## 規格變更通知

### SmartAXIS 系列 FT1A 型 控制器 Pro/Lite

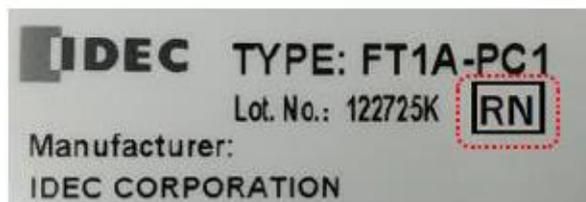
連接主機和通信盒的連接器將被更改。由於現有連接器和新款連接器的形狀不同，因此若需要使用通信盒時，請同時使用新款主機和新款通信盒。另，此變更對於通信功能並無影響。

變更後的產品，其包裝標籤及產品本體上所刻印的硬體版本為 V200 以上的版本。此外，也將追加以下的識別標示：

包裝標籤	產品本體
本體	<ul style="list-style-type: none"> <li>• 硬體版本為 V200 以上的版本。</li> <li>• 追加識別用記號「RN」。</li> </ul>	<ul style="list-style-type: none"> <li>• 硬體版本為 V200 以上的版本。</li> <li>• 追加識別用記號「▼」。</li> </ul>
通信盒	<ul style="list-style-type: none"> <li>• 追加識別用記號「RN」。</li> </ul>	<ul style="list-style-type: none"> <li>• 追加識別用記號「▲」。</li> </ul>

【產品本體 (Pro/Lite 本體)】

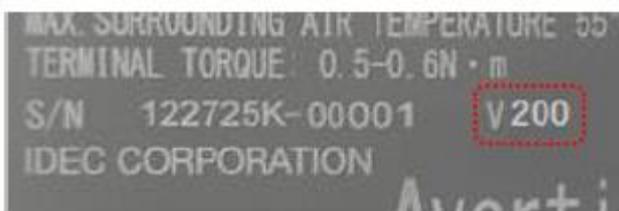
如果您嘗試將變更前後的本體及通訊盒混搭使用的話，它們將如下所示。

Pro/Lite 本體(變更後) + 通訊盒(變更前)	Pro/Lite 本體(變更前) + 通訊盒(變更後)

<p>雖然可以安裝，但是連接器未嵌合，因此通訊合無法動作。</p>	<p>由於干擾，連接器無法安裝。</p>
